SERVICE INFO – INA 0168

Αντλία νερού 538 0021 10

Διαφοροποίηση στο κέλυφος

Εικόνα 2: νέος σχεδιασμός

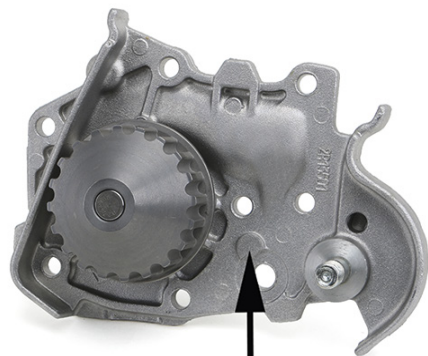
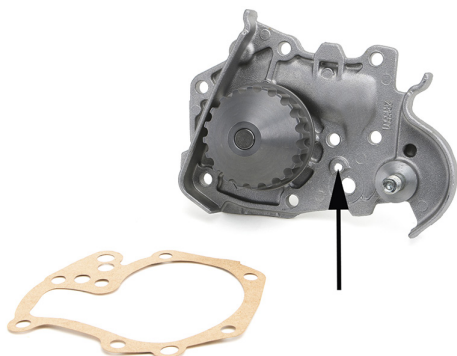
Η αντλία νερού 538 0021 10 έχει διαφοροποιηθεί. Στον νέο σχεδιασμό, μία από τις τρύπες του κέλυφους, έχει καταργηθεί (Εικ.2).

Κατά τη μετάβαση στον νέο σχεδιασμό, μπορεί να υπάρξουν στις αποθήκες διαθέσιμοι και οι δύο σχεδιασμοί των ρουλεμάν.

Και οι δύο εκδοχές, πληρούν τις τεχνικές προδιαγραφές και μπορούν να χρησιμοποιηθούν χωρίς περιορισμούς.
